**Réponse à la demande de renseignements no. 4 de la
Régie de l'énergie
(Version caviardée)**

**DEMANDE DE RENSEIGNEMENTS N° 4 DE LA RÉGIE DE L'ÉNERGIE (LA RÉGIE)
AU COORDONNATEUR DE LA FIABILITÉ AU QUÉBEC (LE COORDONNATEUR) RELATIVE À
LA MÉTHODOLOGIE D'IDENTIFICATION DES ÉLÉMENTS DU RTP (LA MÉTHODOLOGIE RTP)**

Figure I1-4 : Transformateur dont le primaire est exploité à plus de 700 kV et ligne servant à des besoins de distribution

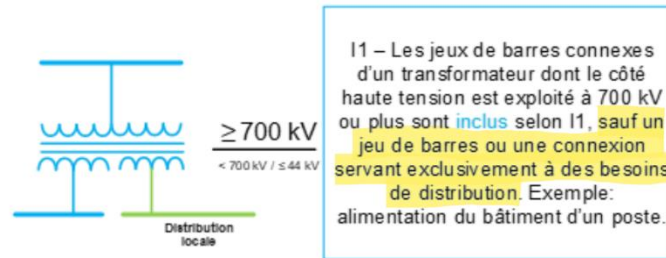
14.1 Selon la référence (ii), les transformateurs dont un côté est exploité à une tension de 700 kV ou plus ainsi que les jeux de barres connexes sont inclus au RTP. Veuillez justifier le retrait du RTP de la barre à moins de 44 kV de la figure I1-4 en lien avec la définition de l'inclusion I1 qui ne mentionne pas d'exception pour les jeux de barres connexes.

14.1.2. Selon la référence (i), pour des besoins de protections, tous les jeux de barres connexes doivent être inclus au RTP. Veuillez concilier ces besoins de protections avec la figure II-4 de la référence (ii).

De plus, comme expliqué à la réponse R14.2, un équipement exploité à moins de 44 kV n'est ni exclu automatiquement du régime de fiabilité au Québec, ni du RTP, étant un champ d'application plus restreint que l'article 85.3 de la Loi. L'équipement, s'il appartient à une entité visée par l'article 85.3, peut faire partie du RTP et/ou du régime de fiabilité obligatoire au Québec.

R14.4 Le Coordonnateur réfère aux réponses R14.2 et R14.3 et soumet que même si un réseau collecteur d'un parc éolien est exploité à une tension de moins de 44 kV, il n'est pas pour autant exclu du RTP ni du régime de fiabilité.

Figure I2-6 : Ressource de production de plus de 75 MVA raccordée au RTP

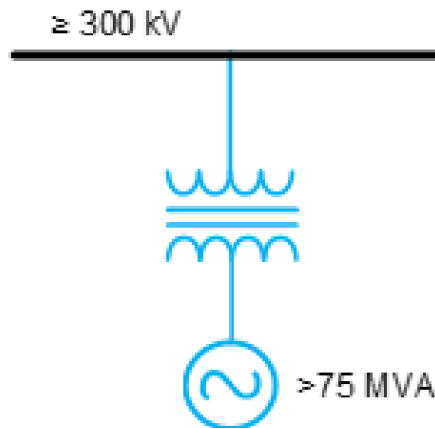
17.3 Par analogie entre les figures des références (ii) et (iii), la barre horizontale noire au haut de la figure I2-6 est le jeu de barre haute tension du transformateur. Veuillez confirmer ou infirmer. Veuillez élaborer.

17.3.1. Dans la situation où la barre horizontale noire au haut de la figure I2-6 est le jeu de barres haute tension du transformateur, ce jeu de barre fait partie du poste de départ d'une ressource de production de plus de 75 MVA raccordée au RTP. Veuillez expliquer pourquoi ce jeu de barre n'est pas dessiné en bleu, soit inclus dans le RTP.

17.3.2. Dans la situation où la barre horizontale noire au haut de la figure I2-6 n'est pas le jeu de barres haute tension du transformateur, mais représente le réseau, veuillez justifier l'absence du jeu de barre de la ressource de production de la figure.

R17.3 La barre horizontale noire exploitée à 300 kV ou plus à la figure I2-6 représente le jeu de barre haute tension du transformateur. Il indique seulement que, de façon générale, si le niveau de tension est de 300 kV ou plus et qu'il est RTP, le transformateur élévateur sera inclus dans le RTP.

R17.3.1 Le Coordonnateur soumet que la couleur noire est utilisée expressément dans le document de référence car les figures représentent des cas d'application de l'inclusion ou de l'exclusion concernée seulement. En somme, il est nécessaire de faire l'analyse au-delà du jeu de barres noir afin de déterminer s'il est inclus ou non dans le RTP. En outre, l'exemple se veut général et non nécessairement spécifique. Il pourrait y avoir des cas où le jeu de barres noir ne serait pas inclus dans le RTP, la figure ci-dessous présente un exemple exhaustif :

R17.3.2 Voir la réponse R17.2.

Figure I2-12 : Exemple d'une centrale totalisant plus de 75 MVA de puissance nominale brute mais dont un des groupes de production alimente une charge

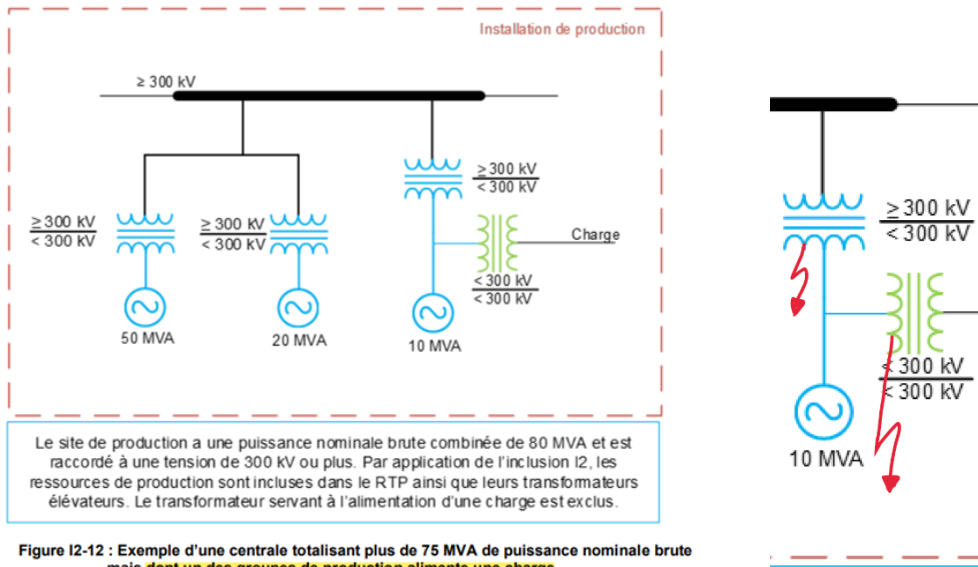
18.1.4. La figure I2-12 illustre une installation de production reconnue comme étant un élément du RTP. La barre haute tension de la centrale à plus de 300 kV (en haut de la figure) est dessinée en noir ce qui signifie que l'appartenance de cet élément au RTP n'a pas été vérifiée. Selon le principe de base et l'inclusion I2, cette barre est obligatoirement incluse au RTP. Veuillez confirmer la compréhension de la Régie.

R18.1.2 Le Coordonnateur précise que l'exclusion du transformateur alimentant une charge pour l'exemple précité à la question 18.1.2 repose sur le principe de base de la définition du RTP. Ce dernier spécifie que les installations servant à l'alimentation de la charge locale sont exclues du RTP. En outre, le transformateur et le circuit allant vers la charge, servent seulement à l'alimentation d'une charge locale, donc sont exclus *à priori* du RTP.

R18.1.3 Le Coordonnateur réfère à la réponse R18.1.2 en précisant qu'un niveau de tension de distribution (<44 kV) est un paramètre pouvant être utilisé pour qualifier le transformateur d'inclus ou exclus du RTP.

R18.1.4 Le Coordonnateur mentionne que puisque l'appartenance au RTP du jeu de barres n'a pas été vérifiée, il serait possible (mais très peu probable) qu'il ne soit pas inclus dans le RTP, voir l'exemple illustré à la réponse R17.3.1.

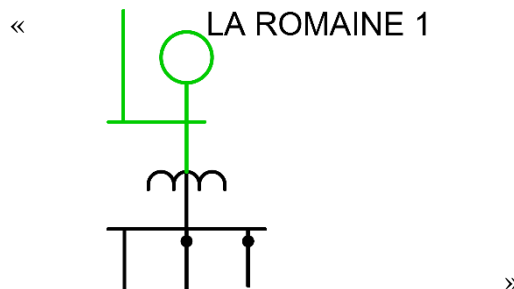
(iii) Au Registre la centrale la Romaine 1 est indiquée à 315/13,8 kV, information qui a été biffée. La centrale est indiquée RTP et raccordée au RTP. Aucune information n'apparaît dans la colonne particularité du Registre.

18.2 Les références (ii) et (iii) décrivent la centrale la Romaine 1 et son poste de départ. La centrale est RTP et est raccordée au RTP. Les références (ii) et (iii) ne mentionnent aucune exclusion du RTP pour cette installation. Cependant, le schéma de la référence (iv) indique un transformateur 315/161 kV. Contrairement à la figure I2-12, ce transformateur n'est pas associé à un groupe de production en particulier, mais il est raccordé directement sur la barre haute tension de la centrale. Ce transformateur 315/161 kV est dessiné en noir, ce qui signifie non RTP. La barre 161 kV de la centrale alimente un sous-réseau 161 kV non RTP qui, éventuellement, aboutit à un sous-réseau 315 kV RTP. Veuillez justifier que le transformateur 315/161 kV à la centrale la Romaine 1 n'est pas RTP.

Figure I4-13 : Site de production décentralisée – Exemple type de production éolienne

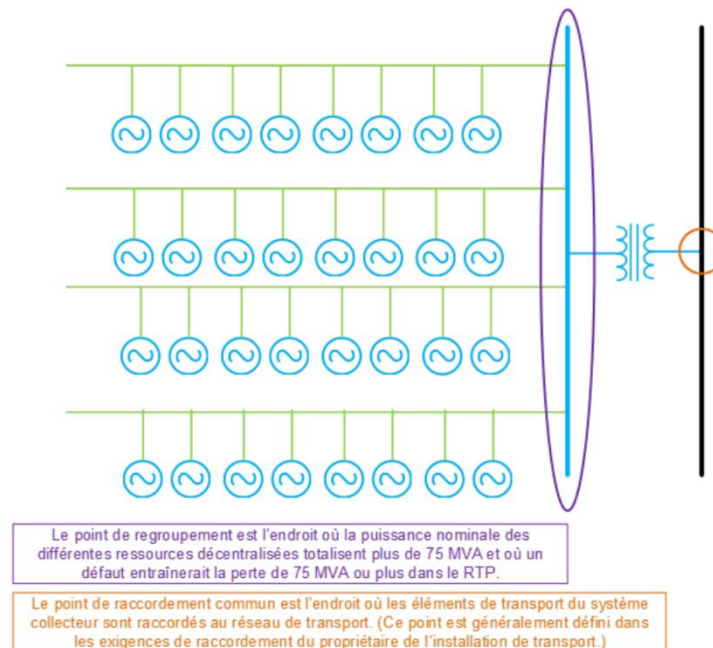
(iii) Le Coordonnateur soumet un exemple type de production éolienne, soit un parc de 32 éoliennes d'une puissance nominale brute de 2,5 MVA chacune, pour une puissance nominale brute combinée de l'installation de production de 80 MVA. Aucun niveau de tension n'est mentionné. Dans ce cas-ci, les ressources individuelles et le point de raccordement commun au réseau de transport font partie du RTP :

R19.1.1 Le Coordonnateur soumet que le réseau collecteur est inclus dans le RTP dès qu'il combine une puissance de plus de 75 MVA. Donc, dans le cas présenté à la question ci-haut, le réseau collecteur est inclus en entier dans le RTP, ainsi que le poste de départ.

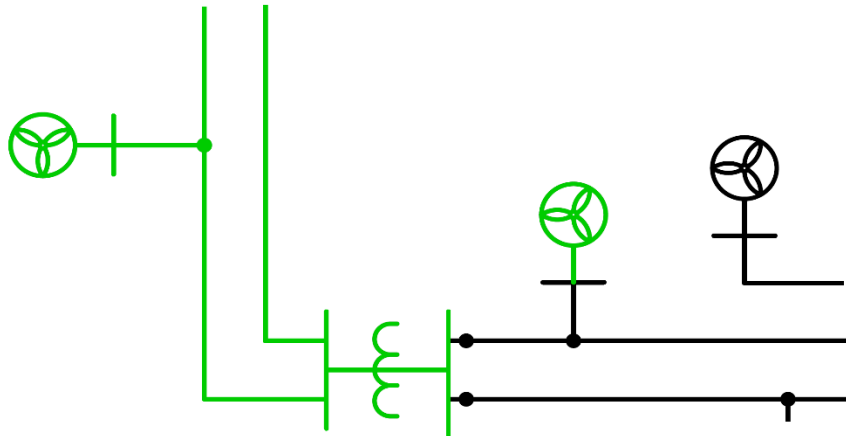
(iv) Un extrait du schéma unifilaire de la Gaspésie (les noms des installations ont été retirés), ci-dessous, comprend trois représentations différentes pour les parcs éoliens. Soient non RTP (à droite), partiellement RTP (au centre) et RTP raccordé au RTP (à gauche). Cette dernière représentation inclut le poste de départ du parc éolien au RTP. Quant aux réseaux collecteurs, aucune indication graphique assez précise ne permet d'avancer des hypothèses :

R19.2.1 Le Coordonnateur soumet que le schéma unifilaire du réseau, présenté en partie à la référence (iv) peut présenter certaines analogies pour les postes de départ raccordés au RTP des ressources de production incluses en vertu de l'inclusion I2. Toutefois, le traitement doit être différent et à cet effet, le Coordonnateur réfère à la réponse R19.2.

Figure E1-25 : Réseau radial alimentant uniquement

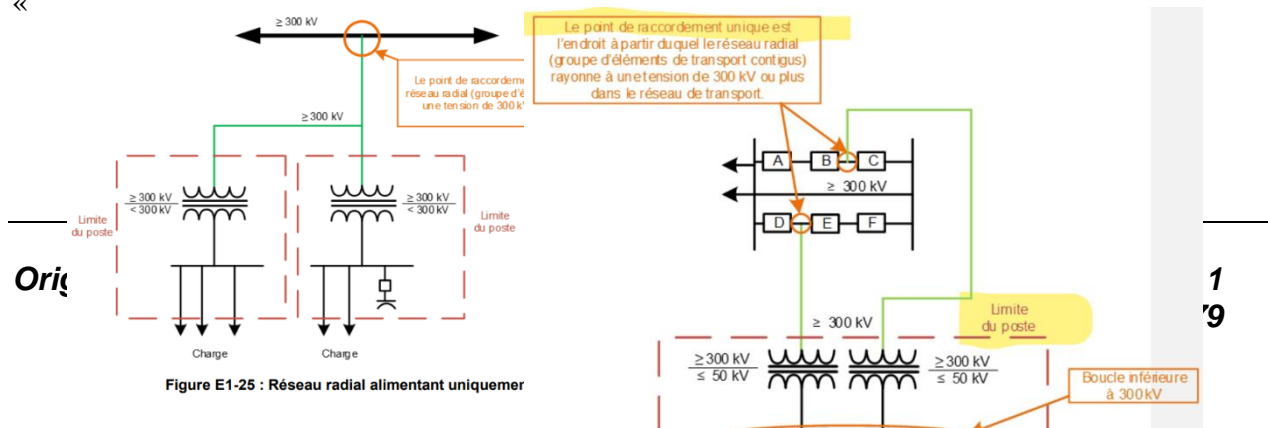
21.2 À la référence (ii), la figure E1-26 illustre un cas comportant des réseaux radiaux multiples. Deux lignes de raccordement, provenant d'une même boucle, se raccorde chacune à un transformateur dans un même poste. La boucle, ou plutôt le jeu de barres dans ce cas, à la basse tension de ces deux transformateurs étant à moins de 50 kV, les liens de raccordements sont exclus du RTP selon E1. Veuillez confirmer la compréhension de la Régie. Veuillez élaborer.

21.2.1.1. À la figure E1-26 de la référence (ii), dans la situation où un jeu de barres est ajouté au primaire des deux transformateurs, veuillez confirmer si l'exclusion E1 est toujours applicable. Veuillez élaborer.

R21.2.1 Le Coordonnateur soumet que le document de référence sur la définition du réseau de transport principal illustre différents cas possibles et observables dans l'industrie. Bien que le Coordonnateur ne soit pas en mesure de montrer un cas pratique illustrant l'exemple de la figure E1-26 de la référence (ii), il demeure pertinent d'offrir des illustrations de cas généraux possibles.

R21.2.1.1 Le Coordonnateur réfère aux figures E1-28 et E1-29 de la référence (ii) pour les cas de figure où un jeu de barres est ajouté au primaire des deux (2) transformateurs. L'exclusion E1 demeure applicable, selon la configuration du jeu de barres.

Figure E1-30 : Réseau radial comportant une ressource de production, inclus dans le RTP

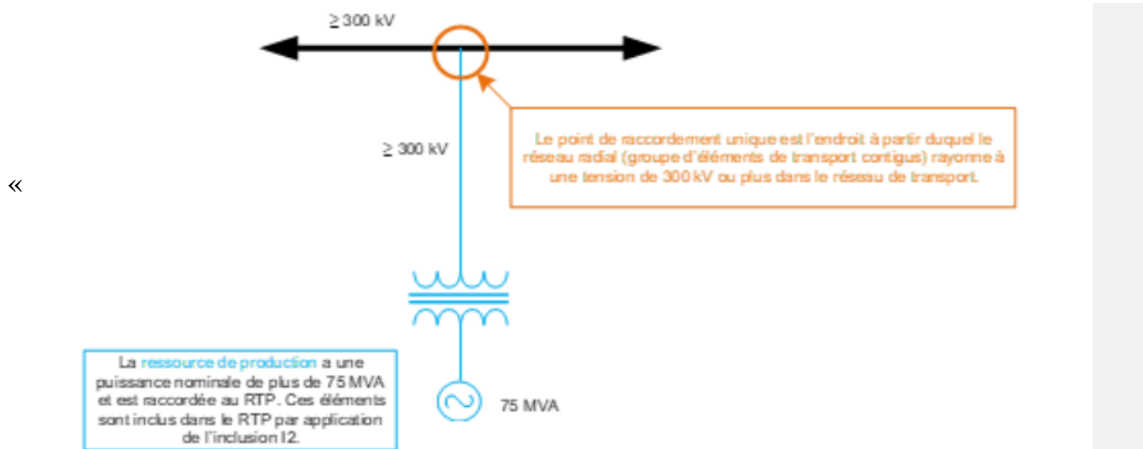
21.4.2. La figure E1-30 présente une ressource de production qui a une puissance nominale de plus de 75 MVA et est raccordée au RTP. Veuillez préciser le résultat de l'application de l'exclusion E1 pour une ressource de production de plus de 75 MVA classée RTP, mais non raccordée au RTP par l'application des inclusions I2 ou I4.

R21.4.1 L'objectif de la figure E1-30 est de démontrer l'application de l'exclusion E1, dont l'application du RTP sur une portion de réseau rayonnant à partir d'un seul point de raccordement. Le Coordonnateur est d'avis que conserver la couleur noire, même si un élément est obligatoirement inclus dans le RTP, est préférable afin de mieux cerner l'application de l'exclusion concernée par la figure.

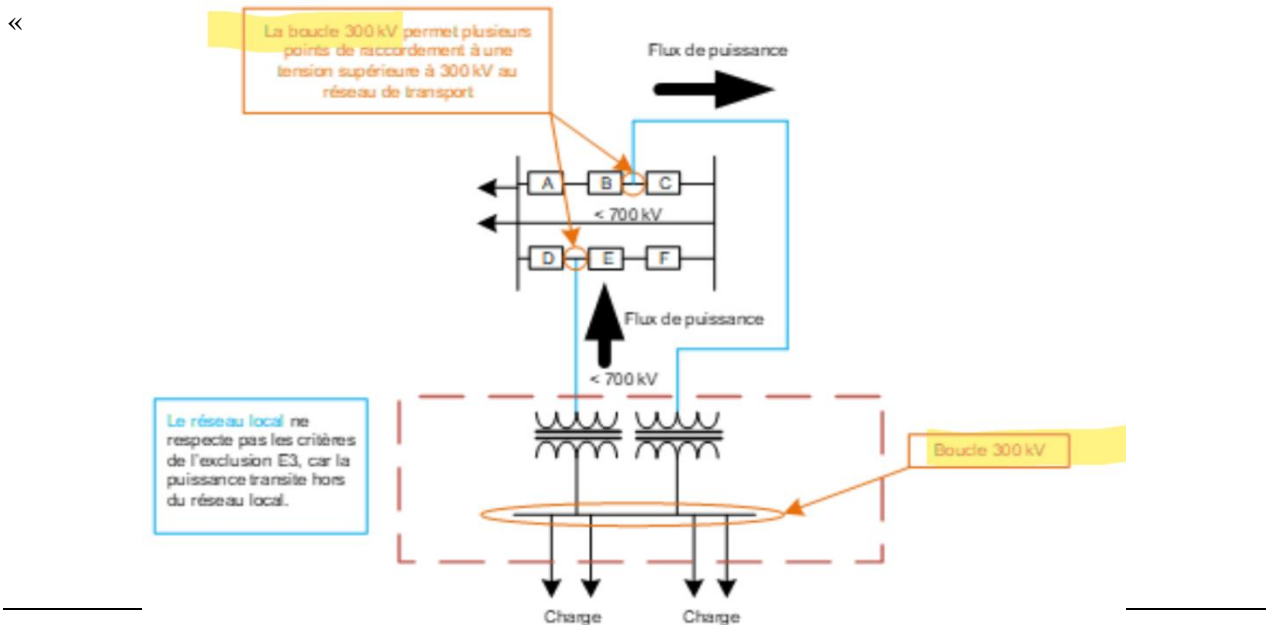
(iv) La figure ci-dessous illustre un exemple d’application de l’exclusion E3 et vise à guider l’utilisateur durant l’application hiérarchique de la définition du RTP. Cette figure représente une configuration qui n’est pas considérée comme un réseau local selon l’exclusion E3 :

R22.4 Le Coordonnateur confirme que les deux liens bleus à la figure en référence (iv) sont des lignes.

R22.4.1 L'objectif de la figure en référence (iv) est d'illustrer un exemple d'application de l'exclusion E3 en effectuant une analyse des flux de puissance. La figure n'a pas pour objectif d'illustrer davantage. En l'espèce, il pourrait être possible que les éléments en noir soient RTP ou non.

R22.4.2 Le Coordonnateur soumet que la figure à la référence (iv) et de même que la figure E3-34 du document de référence sur la définition du RTP nécessitent davantage de précisions pour faciliter leur interprétation. En effet, la « Boucle 300 kV » devrait plutôt indiquer « Boucle sous 300 kV ». Le Coordonnateur propose de modifier ces figures pour y apporter des précisions. Il dépose donc la pièce révisée HQCF-2, documents 2 et la pièce HQCF-2, document 2.1 en suivi des modifications.
